**GOVERNO DO DISTRITO FEDERAL**

INSTITUTO DO MEIO AMBIENTE E DOS RECURSOS HÍDRICOS DO DISTRITO FEDERAL

Parecer Técnico SEI-GDF n.º 13/2017  
- IBRAM/PRESI/SULAM/COIND/GEINP**Interessado:** Cascol Combustíveis para Veículos**CNPJ:** 00.306.597/0083-43**Endereço:** Avenida das Castanheiras, lote 525, Águas Claras/DF**Coordenadas Geográficas:** 820023.23 m E 8246757.01 m S **Fuso:** 22L**Atividade Licenciada:** Posto de Abastecimento de Combustíveis, Lavagem e Lubrificação**Porte:** Grande **Potencial Poluidor:** Alto**Prazo de Validade:** 18 meses**Compensação:** Ambiental ( X ) Não ( ) Sim - Florestal ( X ) Não ( ) Sim

Figura 11 – Descarga Selada sobre o tanque equipada com câmara de contenção e em bom estado de conservação. Respiros dos tanques equipados com terminal corta-chama

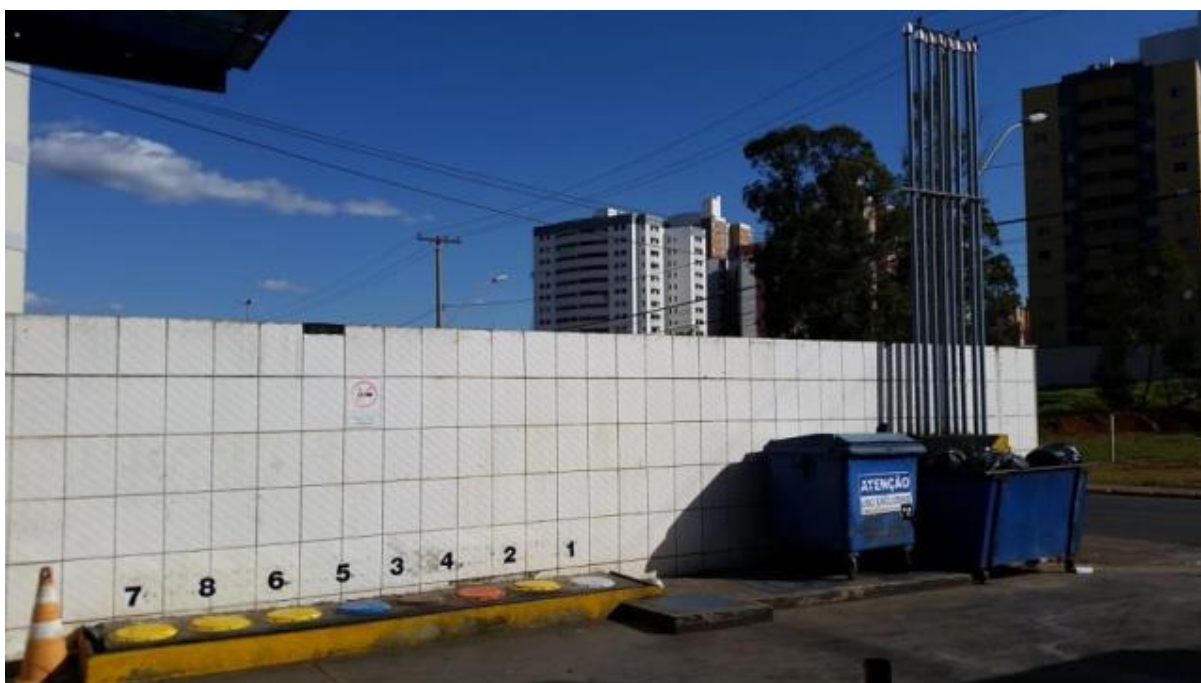
As câmaras de contenção (*Sump* de tanque) e as flanges de vedação apresentam condições dentro do exigido. A tubulação subterrânea do SASC é constituída de Polietileno de Alta Densidade – PEAD.

O controle de estoque dos tanques é realizado eletronicamente por meio do sistema da marca *Veeder Root*. Uma vez que os tanques são de parede simples, não há monitoramento intersticial.
